改善箇所説明図

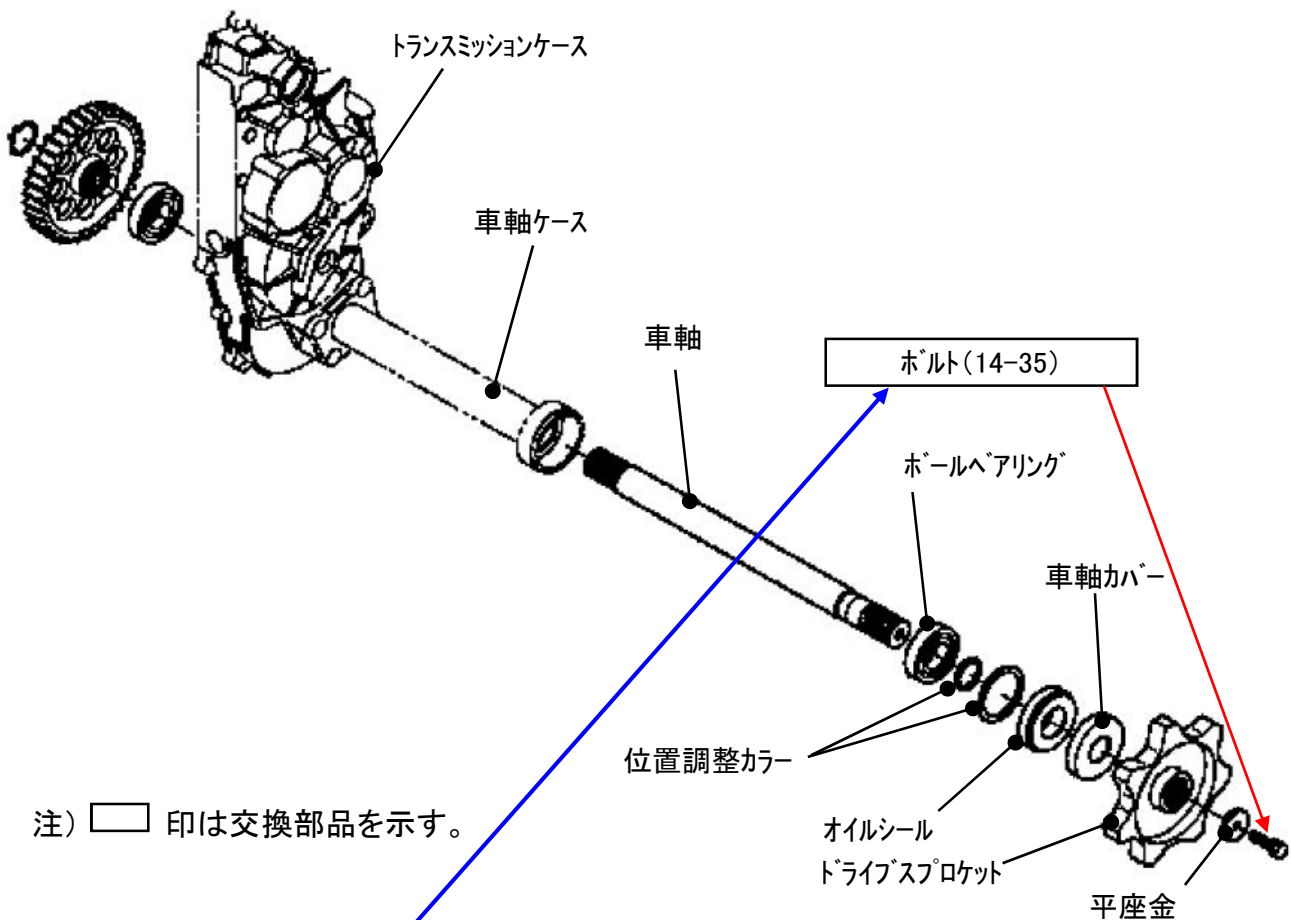
基準不適合発生箇所:

刈取脱穀作業車の走行装置において、ドライブsproケット取付けボルトの締付トルクが不足しているものがある、そのため、そのままの状態で使用を続けると当該ボルトが折損し、最悪の場合、ドライブsproケットが脱落するため走行不能となるおそれがある。

改善の内容:

全車両、ドライブsproケット取付けボルトを対策品に交換し、締付トルクを上げて締付ける。

識別:

ボルトを指示トルクで締付後、頭部に白ペイントを追加する。
